DZ.271.5.106.2021

**Do wszystkich Uczestników
Postępowania przetargowego
nr DZ.271.5.2021**

Dotyczy: odpowiedzi na pytania w postępowaniu przetargowym nr DZ. 271.5.2021 zakup i dostawa sprzętu medycznego dla jednostek medycznych Szpitala

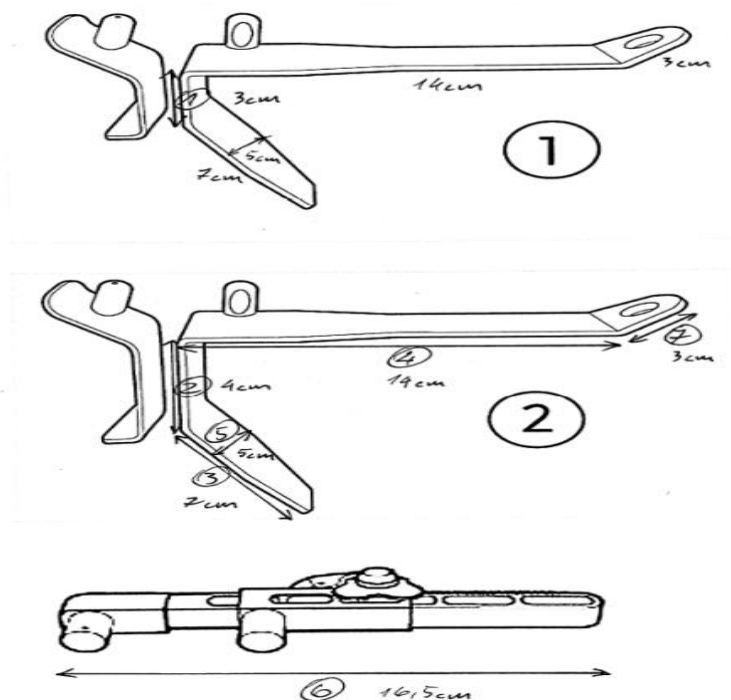
Pakiet nr XI: Prosimy o sprecyzowanie typu wymaganego retraktora, oraz podanie wymiaru łopatek.

ODP.: Zamawiający precyzuje, że chodzi o retraktor kardiochirurgiczny, małoinwazyjny do bocznej torakotomii, umożliwiający rozszerzenie przestrzeni międzyżebrowej i podniesienie żeber w części proksymalnej umożliwiającej pobranie tętnicy wewnętrznej piersiowej, zbudowany z 2 łopatek i ramy. Całość z nierdzewnej stali.

Wymiary łopatek na załączonym rysunku.

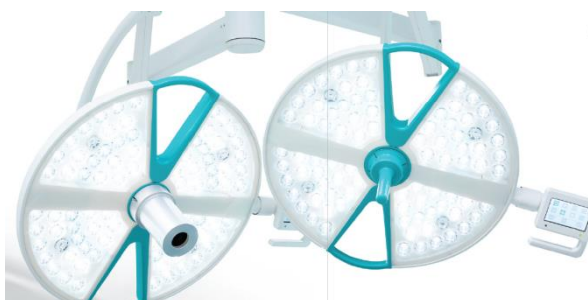
Czy Zamawiający wyrazi zgodę na zaoferowanie lampy dwuczaszowej jak na załączonej wizualizacji? Czasze wykonane z odlewu aluminiowego, wyposażone w uchwyty brudne ułatwiające pozycjonowanie lampy (po 2 na czaszę – zintegrowane z lampą). Diody zabezpieczone osłonami wykonanymi z poliwęglanu, który jest bardziej odporny na zarysowania niż szkło. – dotyczy l.p. 20, 27, 28

Odp.: NIE, bez zmian.
